改善箇所説明図

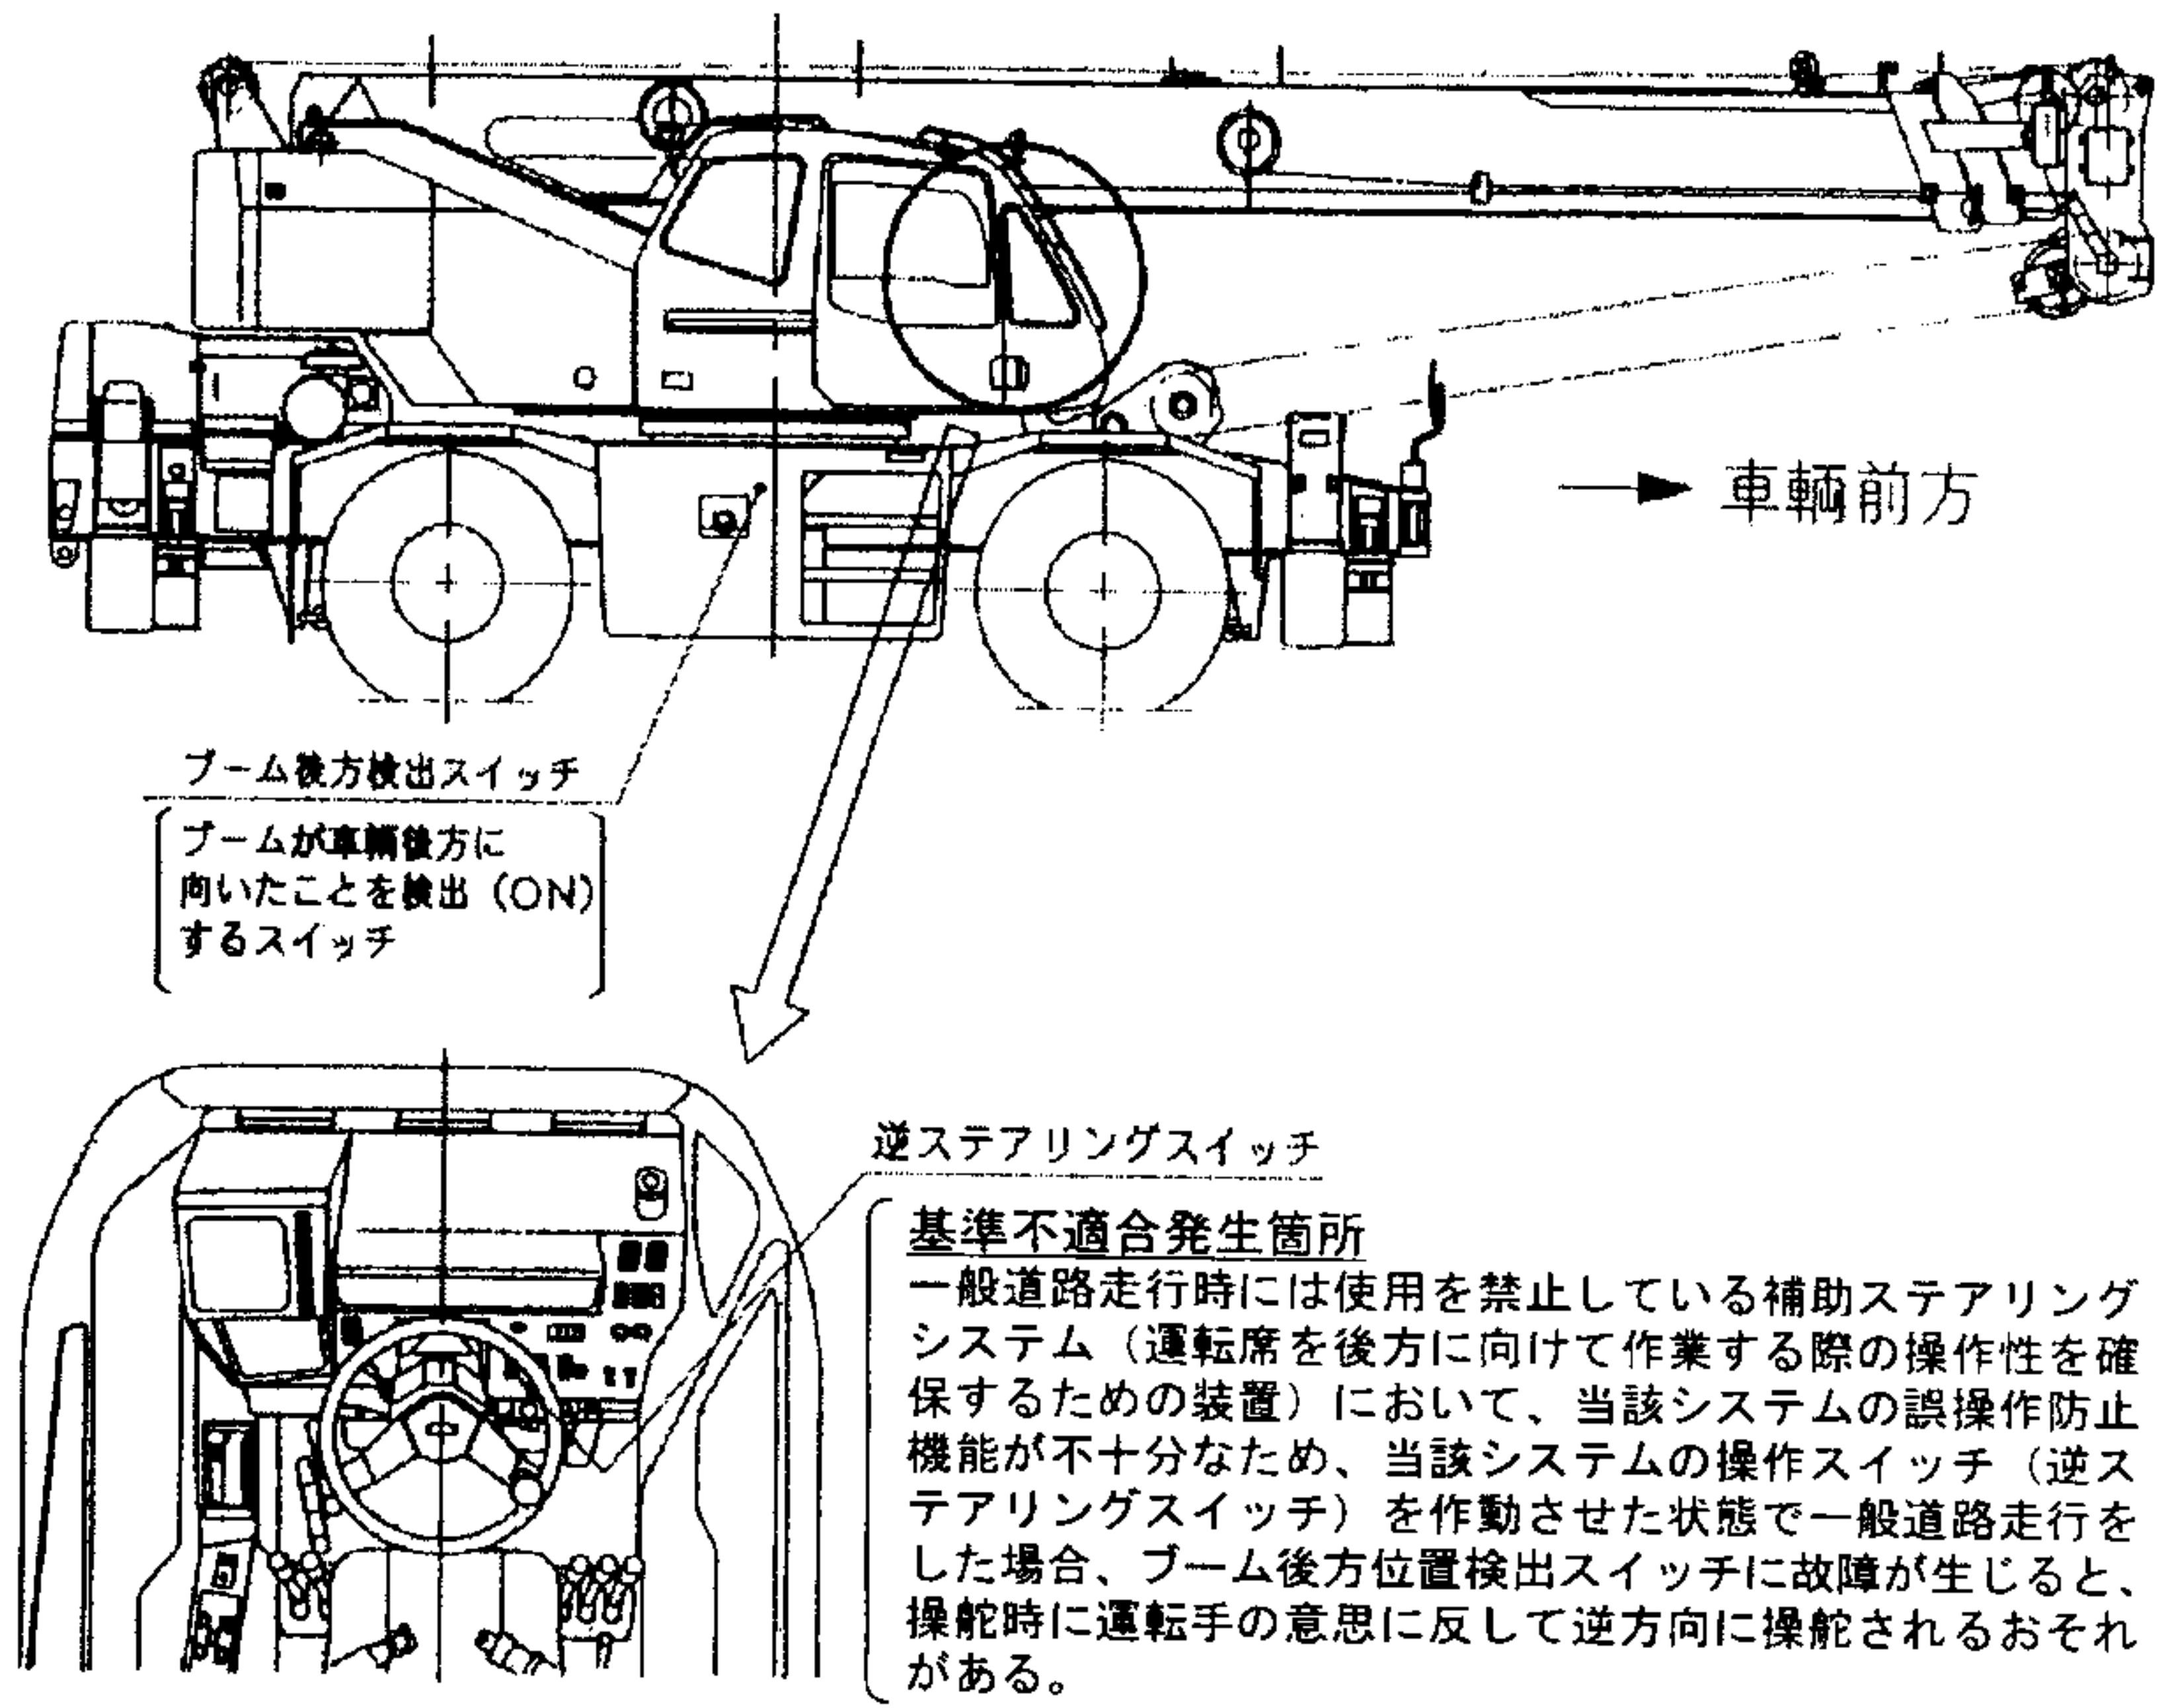
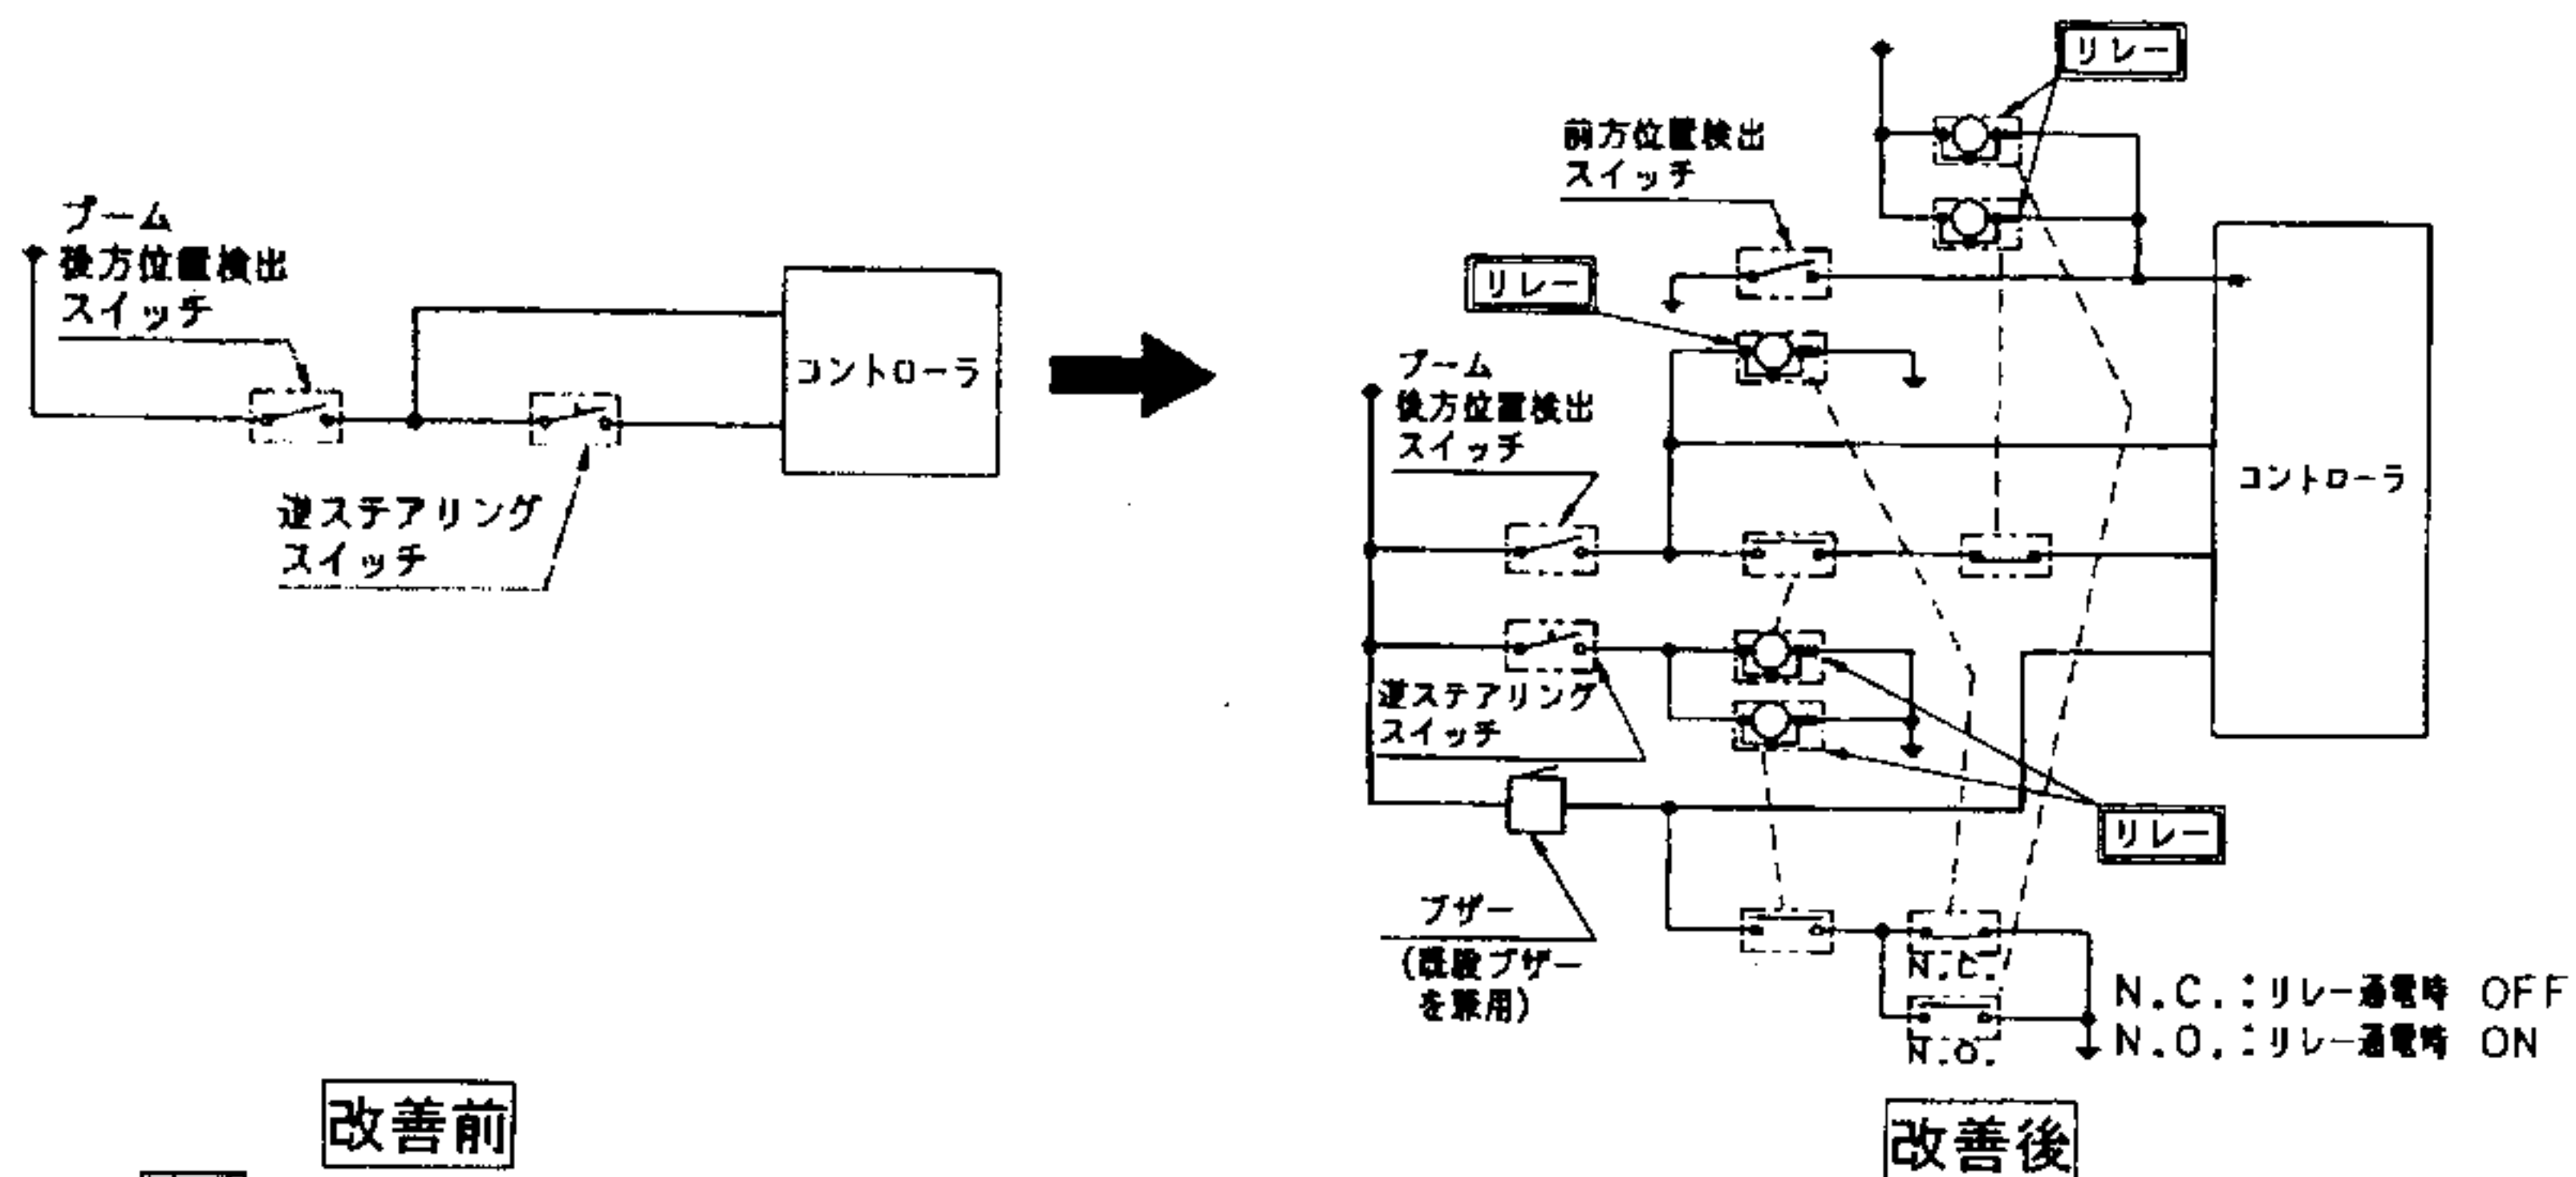
全車両、対策品（補助ステアリングシステム誤操作防止機能として、一般道路走行時に逆ステアリングスイッチが作動状態である場合、ブーム後方位置検出スイッチに故障が生じても、逆ステアリングモードにはならないように当該システムの作動を停止し、また運転者に対し警報ブザーにより警告する回路に変更したもの）に交換する。

なお、対策品の技術的検証および部品の供給に時間を要することから、早急に、次の対策を行い、技術的検証が済み次第、速やか（平成17年1月上旬予定）に対策品に交換する。

・使用者に対し誤操作防止のため、当該補助ステアリングシステムの使用方法を周知徹底するとともに、取扱説明書を修正する。
